Geleiderail voor distributieketting

VW | Škoda | Seat 1.2 12V-motoren (AZQ, BME, BZG)

SWAG nr. 99 12 5467

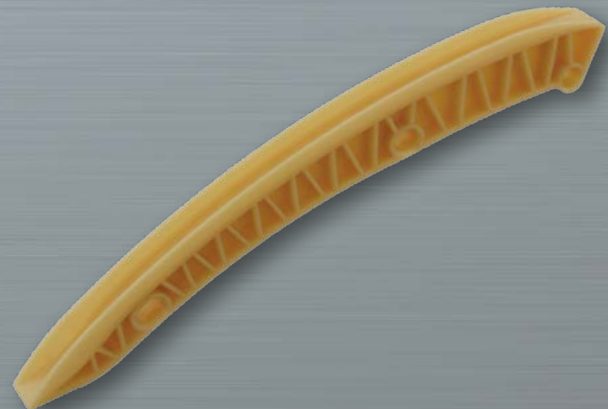
De distributieketting loopt uit de geleiding, hoewel alle componenten correct en vakkundig gemonteerd zijn. Als de ketting eruit gelopen is, kan dit tot gevolg hebben dat de motor niet goed meer draait of dat een motorschade ontstaat.

Door de voertuigfabrikant werd een te korte geleiderail ingebouwd (zie foto 2). Dit heeft tot gevolg dat de ketting bij ongunstige belastingen, zoals bv. bij het starten of afzetten van de motor, uit de geleiding kan lopen.

De geleiderail werd aangepast. Deze is nu langer en zorgt zodoende onder alle omstandigheden voor een optimale geleiding van de ketting en voorkomt dat de ketting eraf loopt.
